# 7項目の反映に伴う 保安規定の変更について (コメント回答)

2020年9月9日  
東京電力ホールディングス株式会社

○添付資料  
3 リスク管理の業務内容 (rev.1)

# 10. 対応状況の社会への発信 (1 / 3)

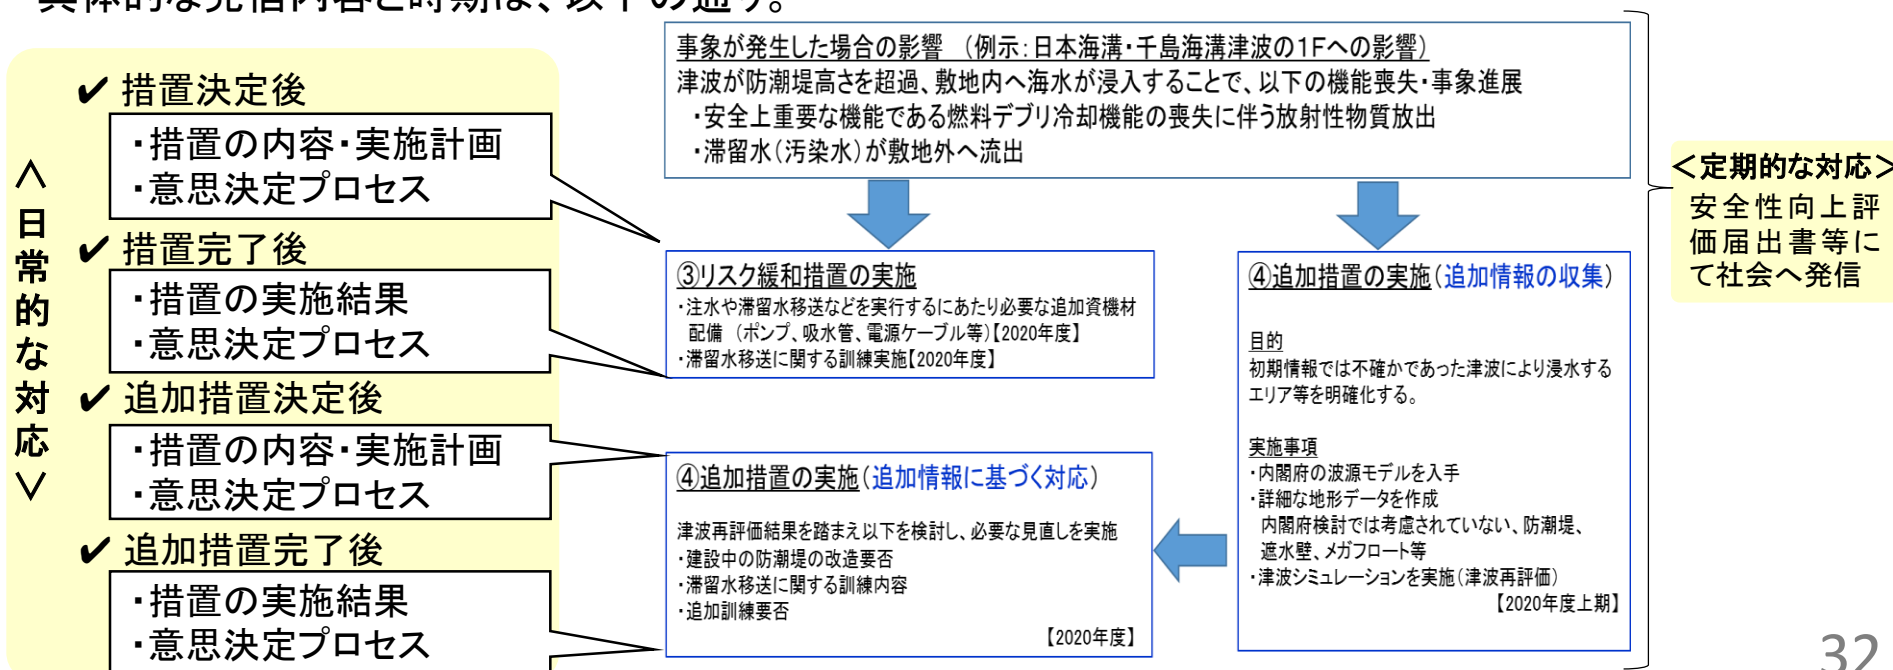
- ・安全上重要な事項の決定に関するプロセスをタイムリーに公開していくというものが、現在の記載で読み取れるのか、再度考えていただきたい。
- ・安全文化を基礎としてという記載には違和感を覚える。再度考えていただきたい。

・重要なリスク情報への対応状況は、その意思決定プロセスを含めタイムリーに公開するよう、その発信内容と時期を次の通り運用していく。

措置決定後／完了後、それぞれリスク情報への対応状況(措置の内容・実施計画、措置の実施結果、意思決定プロセス※1)を速やかに社会へ発信

※1 意思決定プロセスとは、措置の決定に至るまでのプロセス及び措置の完了確認までの一連をいう。  
具体的には、情報入手(追加情報含む)、重要なリスク情報とした判断、社長及び原子力・立地本部長への報告、措置決定及び完了確認に関わる内容及びこれらの実施日等をいう。

- ・安全性向上評価届出書では自主的な安全性向上対策もとりまとめ、提出後速やかに社会へ発信
- ・また、発電所の状況に応じて定期的な公表の場を活用し、社会的関心度等に応じて措置の内容等を社会へ発信
